2025 年 01 月 23 日

MEJQ-20 定位銷孔位置及沉頭孔深度變更

MEJQ-20。

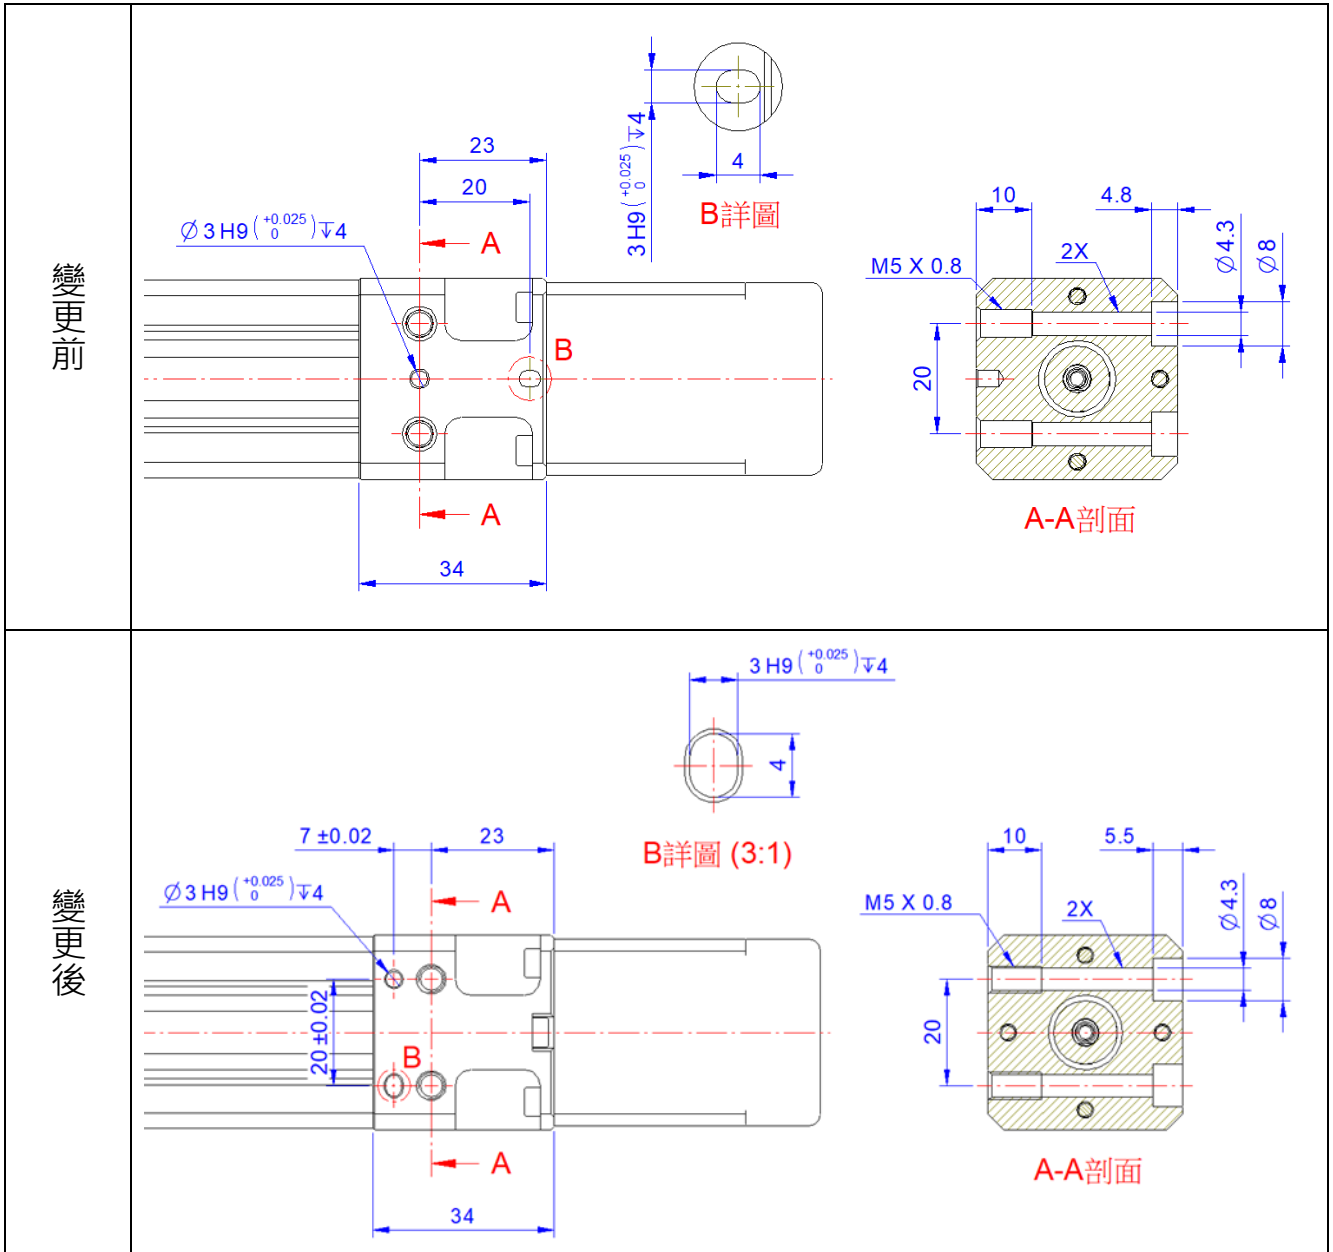
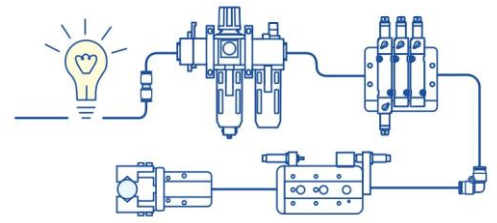
為優化產品穩定性並回應市場反饋，馬達固定座新增一鎖固螺栓，並變更了定位銷孔的位置，以及增加沉頭孔之深度。
